CIRCULAR Nº 3 – RESPUESTA A CONSULTAS

LIC. Nº: 11/23

OBRA: “COMISARÍA BARRIO LAS PAMPAS”, DEPARTAMENTO POCITO.

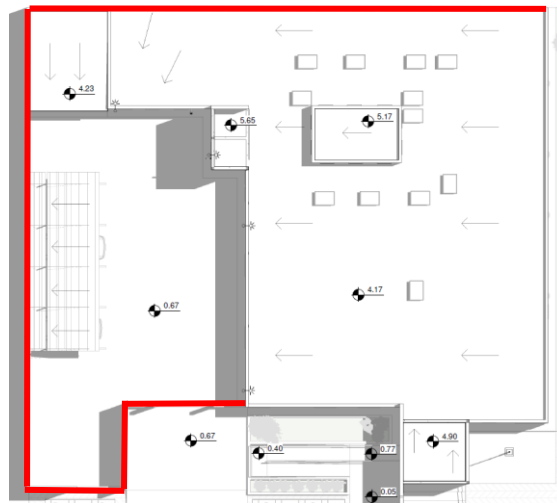
No indican receptáculo de ducha antivandálico, aunque en los planos esta dibujado un bloque que lo da a entender.

En Sanitarios de Calabozos no hay receptáculo para ducha. El espacio para ducha deberá efectuarse con desnivel en el mismo piso y llevará rejilla anti vandálica para desagüe.
